Oggetto: [ID:2391] Art. 19 del D.Lgs. 152/2006 ed art. 48 della L.R. 10/2010. Procedimento di verifica di assoggettabilità relativo al progetto di modifica impiantistica (riqualificazione con valorizzazione della linea Carta) dell'esistente impianto gestione rifiuti Dano, ubicato in Via Toscana n. 259, nel comune di Pistoia. Proponente: Alia Servizi Ambientali S.p.A. – Riscontro a osservazione pervenuta.

Vista l'osservazione pervenuta a codesto Settore, ricevuta dalla presente in data 17/03/2025, siamo con la presente a fornire, nel seguito, un riscontro puntuale ai rilievi dei cittadini residenti nelle vie Bacci e Boccaccio del comune di Pistoia.

Figura 1 - Estratto Studio preliminare ambientale, pag. 27

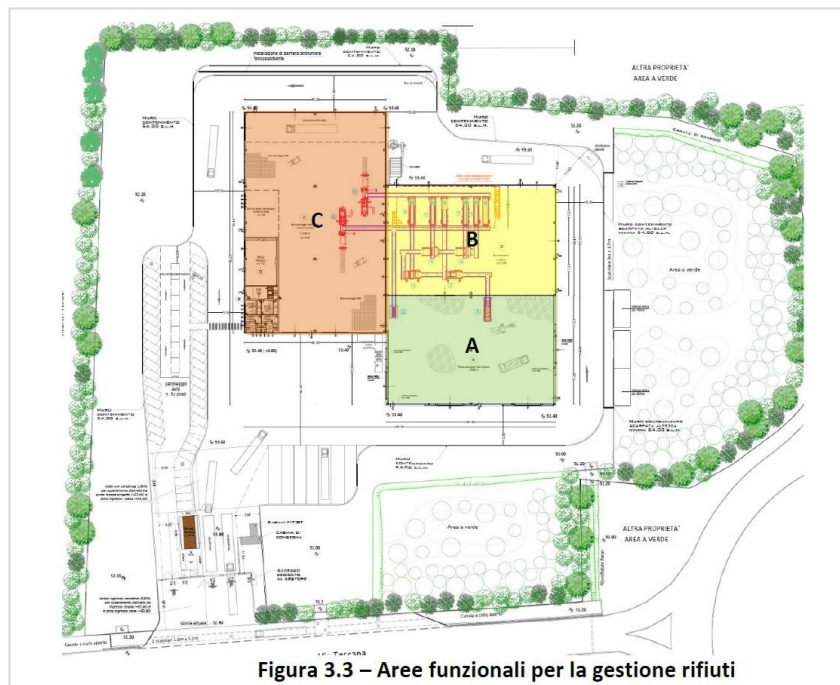
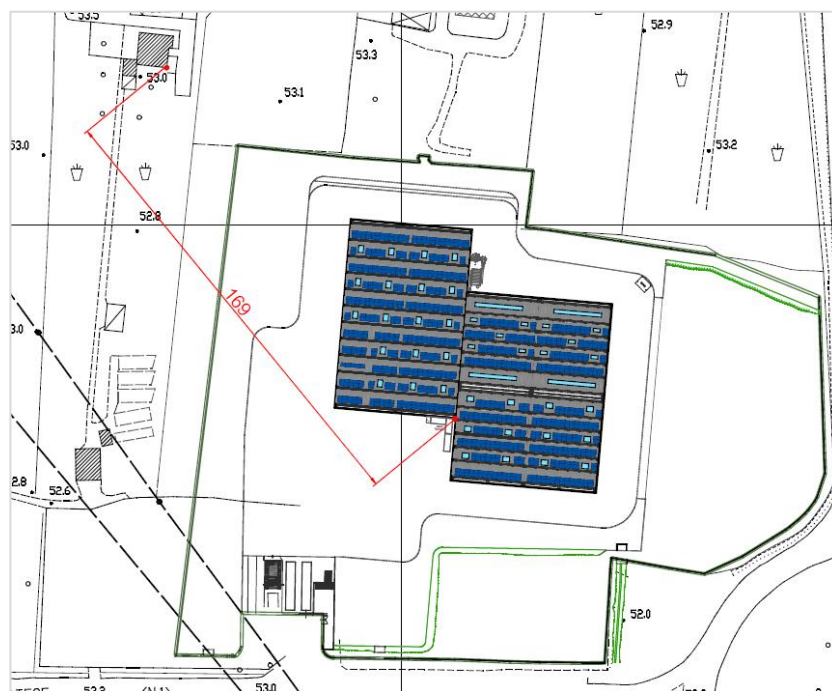
- a. per la limitazione delle polveri, si prevede solo una generica costruzione di barriere protettive, che dovrebbero contenere le polveri in circa 25 g/h. Tuttavia, tale misura appare piuttosto generica e nei fatti poco efficace, specie in giornate ventose;*

La parte di edificato in progetto più vicina all'abitato è l'area "C" adibita allo stoccaggio al chiuso del materiale pressato, così come è al chiuso l'area "B" adibita al trattamento di selezione e cernita. L'area "A", destinata ad ospitare lo stoccaggio dei rifiuti in ingresso, si configura come una tettoia ed è collocata in adiacenza all'edificio chiuso "B", destinato alla lavorazione (vedi *fig. 1*).

L'area in cui potenzialmente si originano emissioni diffuse, dovute ad attività di scarico, formazione di cumuli e movimentazione del materiale in ingresso, è l'area "A" ove la gestione è prevista sotto tettoia e che risulta essere la più distante dal centro abitato.

In riferimento alle mitigazioni, il progetto prevede che perimetralmente all'area "A" siano posti in opera muri per il contenimento dei rifiuti per un'altezza di 5 m, salvo le porzioni aperte per l'ingresso dei mezzi dotate di cancelli in acciaio scorrevoli (vedi *fig. 3*).

Per quanto attiene le mitigazioni ottenibili con tali barriere protettive – ossia i muri perimetrali di altezza 5 m, come previsti dal progetto – le varie tecniche sono descritte in dettaglio nel BREF (EIPPCB, 2006: Emissions from storage), nel Paragrafo 4; a titolo cautelativo è stata valutata una capacità di abbattimento pari al 70%.

Per quanto sopra esposto, considerato che con l'introduzione delle barriere in progetto l'emissione potenziale si attesta in 25 g/h, la misura di mitigazione è a parere della scrivente efficace.
